Technical *Info*

Ombouw van de multi-V-riem bij **RENAULT CLIO, KANGOO, LAGUNA, LOGAN, SCENIC VERSIE 1.4 1.6 1.8 2.0 BENZINE EN 1.5 DCI**

Afb. 1 Te vervangen uitvoering

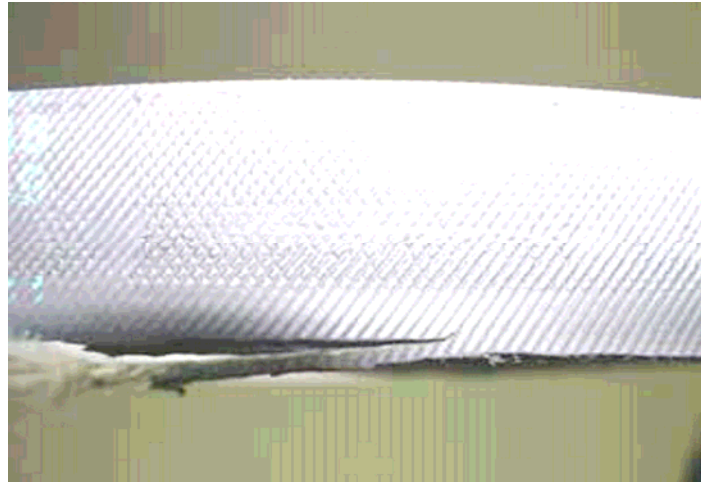
De riem loopt luidruchtig, slijt snel en vertoont slijtageplek(ken). Het kan door het zijdelings aanlopen van het trekkoord samen met de ribben losscheuren en dat kan weer een zware motorschade veroorzaken door het verspringen van de tandriem.

De distributieriem is bij oudere voertuigen met 6 ribben (6 PK 1748) uitgevoerd. De nieuwe uitvoering heeft nog maar 5 ribben (5 PK1750) om de afstand van de riem naar de aggregaten te vergroten. Volgens Renault moet er doorgaans een nieuwe ingebouwd worden.

Multi-riem monteren volgens figuur **Fig. 1**

Multi-riem monteren volgens figuur **Fig. 1**
